RELATÓRIO DE FISCALIZAÇÃO AGENERSA/CASAN Nº 399/2025

PROCESSO	SEI-480002/000797/2025		
CONCESSIONÁRIA	Iguá Saneamento	BLOCO	02
REPRESENTANTES DA CONCESSIONÁRIA	Rodrigo Almeida – Regulatório Gustavo Coelho – Supervisor de Operações Marlon Delgado – Encarregado de elevatória		
UNIDADE/OBRA FISCALIZADA	EEEB Olof Palme		
ENDEREÇO DA UNIDADE/OBRA FISCALIZADA	Av. Olof Palme, nº 241 – Barra Olímpica - RJ, 22783-119		
TIPO DE FISCALIZAÇÃO	Programada		
OBJETIVO DA FISCALIZAÇÃO	Verificar condições de operação e manutenção		
MOTIVO DA FISCALIZAÇÃO	Deliberação AGENERSA nº 4216/2021		
PERÍODO DE FISCALIZAÇÃO	17/08/2025

Foto 6 – Sensor de nível

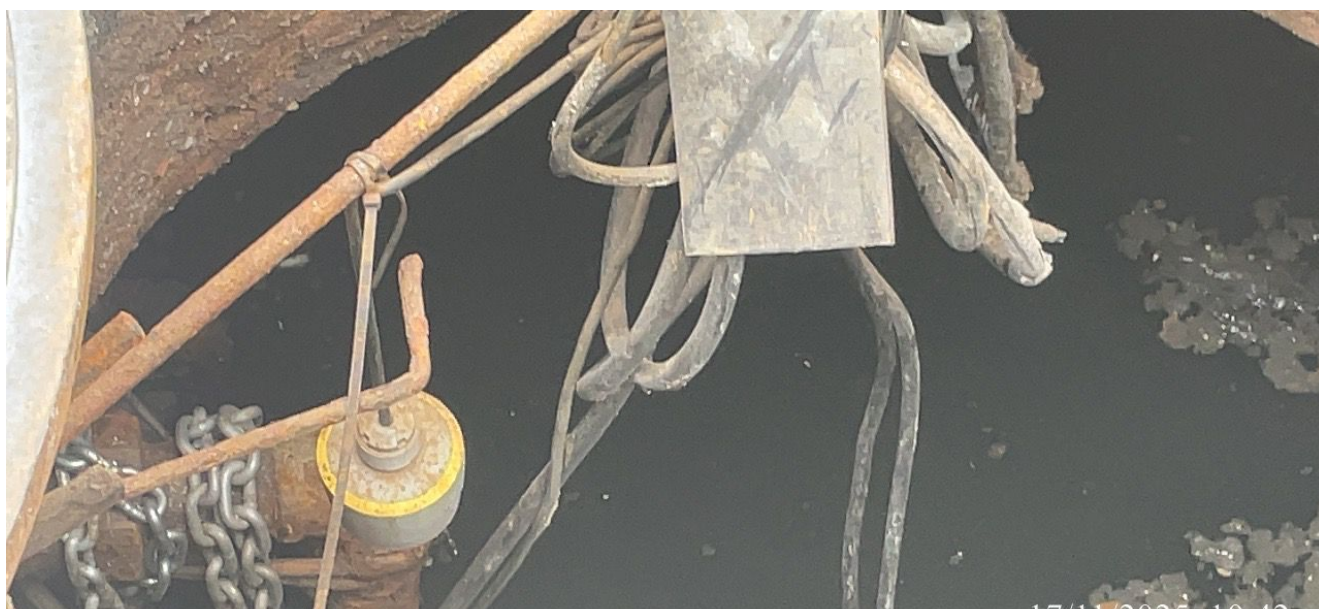
A EEEB possui sensor de nível e não apresenta sinais de vazamento (Foto 6);
